Tilsynsrapport til offentliggørelse

Virksomhedens navn	Nordic Sugar A/S Nykøbing (herefter NS NYK)
Virksomhedens adresse	Østerbrogade 2, 4800 Nykøbing F.
CVR nummer	29781834
Virksomhedstype	<u>Røjordsdepot:</u> Biaktivitet - 5.4. Deponeringsanlæg, som defineret i artikel 2, litra g) i Rådets direktiv 1999/31/EF om deponering af affald, som modtager over 10 tons affald om dagen eller har en samlet kapacitet på over 25.000 tons, undtagen deponeringsanlæg til inert affald. (s) <u>Oplag og spildevand:</u> 6.4b (ii)2 Sukkerfabrik
Tidspunkt for tilsynet	Tilsynet bestod af flere del-tilsyn: • Administrativt tilsyn, del 1 (pr. video) – d. 27. november 2024 • Fysisk tilsyn - d. 5. december 2024 • Administrativt tilsyn, del 2 (pr. video) – d. 9. december 2024 • Administrativt tilsyn, del 3 - Aflyst • Administrativt tilsyn, del 4 (pr. video) –d. 15. januar 2025.
Baggrunden for tilsynet	Basistilsyn
Varsling af tilsynet	Den 10. nov. 2024 (det varslede tilsyn d. 7. nov. 2024 blev aflyst, hvorefter ny dato d. 5. dec. 2024 blev aftalt telefonisk).

Deltagere fra virksomheden	Hanne Lundsgaard, Jesper Jeppesen (herefter NS NYK)
Øvrige deltagere	
Tilsynet udført af	Line Henriksen og Søren Jensen (he

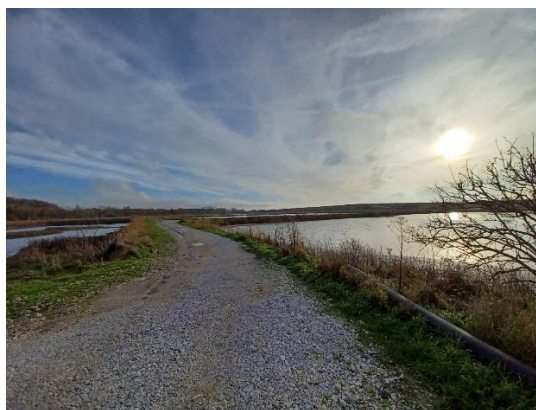
Der er efter udgravning efterladt ramper af jord og sten i sedimentationsbassinerne, se foto 6. MST spurgte, hvorvidt ramperne fjernes igen. NS NYK oplyste, at ramperne ”genbruges” næste gang der skal udgraves. Der er også ramper/dele af ramper, der fjernes igen, og disse anvendes til at reparere veje.

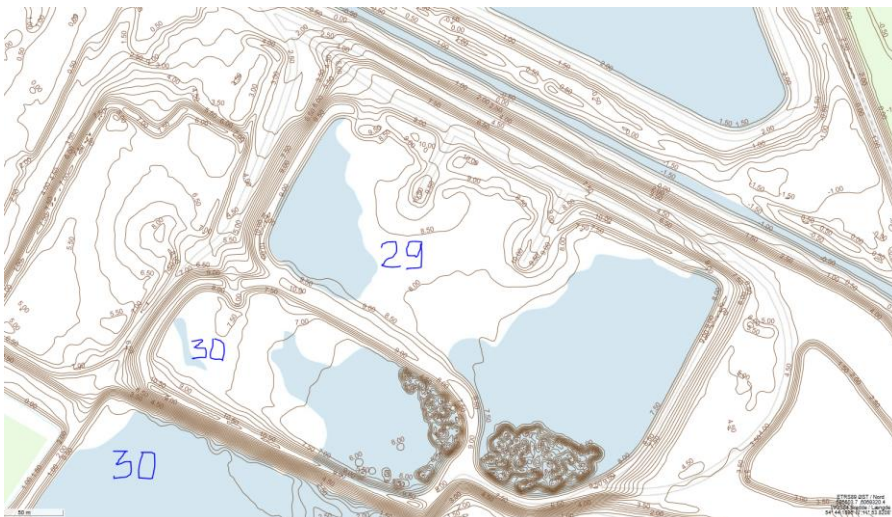
Deponeringsenhederne 29 og 30 fremstod meget høje, se foto 13 og GIS-kort med højdekurver, figur 3. I deponeringsenhed 29 viser højdekurverne på GIS kortet højder op til kote + 10 m omkring tilkørselsramperne. Digerne er nylig repareret og fremstod uden bevoksning. Toppen af digerne midt i deponeringsenhed 30 er på det højeste sted i kote + 11 m, jf. højdekurver på GIS kort.

MST oplyste, at der for erhvervsaktiviteter kan være behov for flere forskellige tilladelser/godkendelser. En landzonetilladelse kan ikke erstatte en miljøgodkendelse, og det er i miljøgodkendelsen, at konkrete krav til deponeringshøjden mv. for deponiet defineres. I revurdering af dec. 2006 er deponeringshøjden angivet til kote 4,5 m.

MST vil følge særskilt op vedr. deponering over kote 4,5 m.

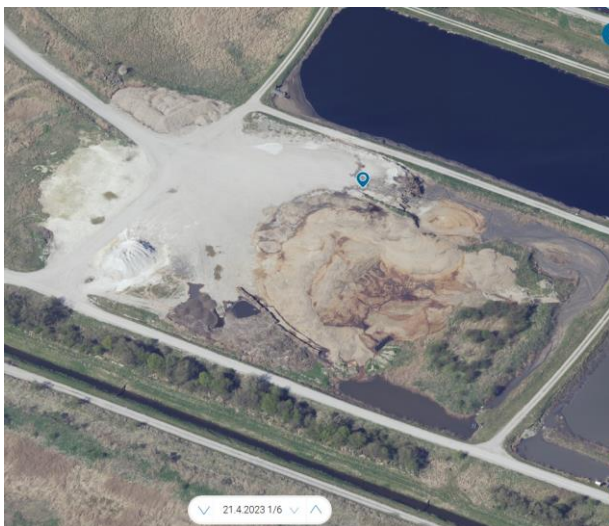
MST bemærkede, at oplagspladsen fremstår højere end det omkringliggende område, se foto 19 og figur 4, og bad NS NYK undersøge samt redegøre for, hvad der sker med oplagsmaterialerne. NS NYK oplyste opfølgende (på adm. tilsyn, del 4) at grus og sten fra mellemoplaget køres bort fra oplagspladsen og bruges til reparation af veje.

MST understregede, at grus og sten fra mellemoplag ikke er på positivlisten for deponiet. MST oplyste endvidere, at hvis materialet forbliver/ophobes på oplagspladsen, er der reelt tale om deponering. Pladsen er godkendt til mellemoplagring – dvs. oplagret materiale skal fjernes fra pladsen igen.

MST vil i forbindelse med igangværende revurdering se på, om gældende vilkår til indretning og drift af oplagspladsen er tilstrækkelige og tidssvarende.

Foto 20 & 21: Til venstre ses grønt/kompost-oplag bag halmballer. På foto til højre ses grønt/kompost-oplag til venstre for gummigeden, og forrest ses sump/sø med drænvand fra oplagspladsen (fra modsatte retning).

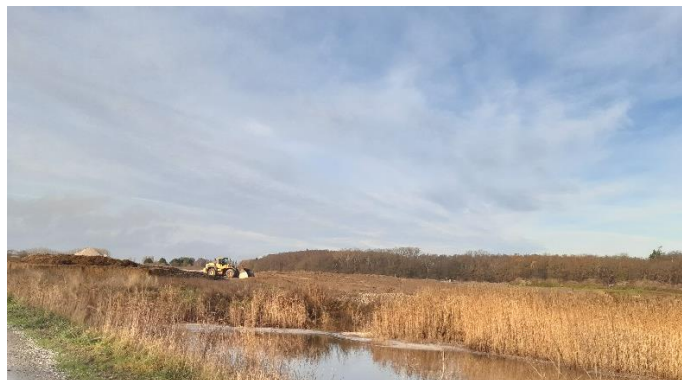
NS NYK oplyste, at dræn- og overfladevand fra pladsen løber til sump/sø øst for oplaget, se foto 20-21. Med seneste årsrapport for 2023-24 er der redegjort for, at drænvand fra sump/sø ledes til deponeringsenhed 45.

Oplaget af affald fra kalkbrænding ligger på en plads med lokalt højdepunkt, og overfladevand, der ikke løber til sump/sø, løber mod nord, vest og syd. På tilsynet kunne det konstateres, at vand fra oplag af affald fra kalkbrænding og grønt/kompost løber over grusvejen og ned ad skrænten til en grøft ved siden af Midterkanalen, se foto 22-23.

MST meddelte, at NS NYK hurtigst muligt skulle sikre, at overfladevand fra oplagspladsen ledes til opsamlingssump/sø, samt fremlægge dokumentation herfor.

NS NYK har efterfølgende (på adm. tilsyn, del 4) redegjort for, at der er foretaget uddybning af renden syd for grønt/kompost-oplaget. MST har efterfølgende den 27. feb. 2025 aftalt med

NS NYK, at der skal etableres en fysisk barriere på dele af oplagspladsen, så vandet ikke afledes ud over vejen.

NS NYK bedes fremsende fotodokumentation af udbedring af oplagsplads til grus og sand, affald fra kalkbrænding og grønt/kompost. Frist: den 2. april 2025.

Foto 28 & 29: Til venstre ses opmagasineret af diverse store "materialer" i en vandret linje midt i billedet. Til højre ses skråfoto af opmagasineringen (af 21-4-2023) med spildevandstank øverst i billedet.

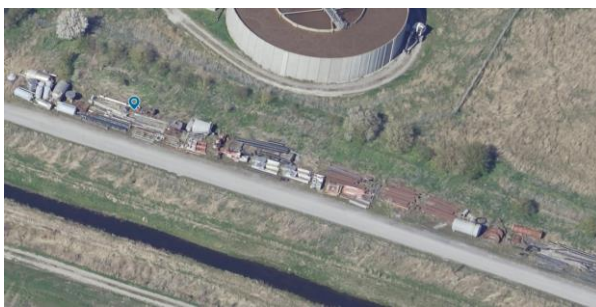
Der blev på afstand observeret en del opmagasinerede materialer, som tanke, container, metalrør mv. på nordsiden af Midterkanalen modsat farmingarealet, se foto 28-29. NS NYK oplyste, at det er materialer, der ikke bliver brugt mere oppe på fabrikken og grej til deponeringsanlægget.

NS NYK bedes skriftligt redegøre for, hvad der opbevares på arealet, og om der vurderes at kunne være en miljøpåvirkning fra oplaget i form af belastet overfladevand. For tanke bedes oplyst om disse er tømt og rengjort. Frist: den 2. april 2025.

NS NYK har svaret delvist – endeligt svar fremsendes 10-4-2025.
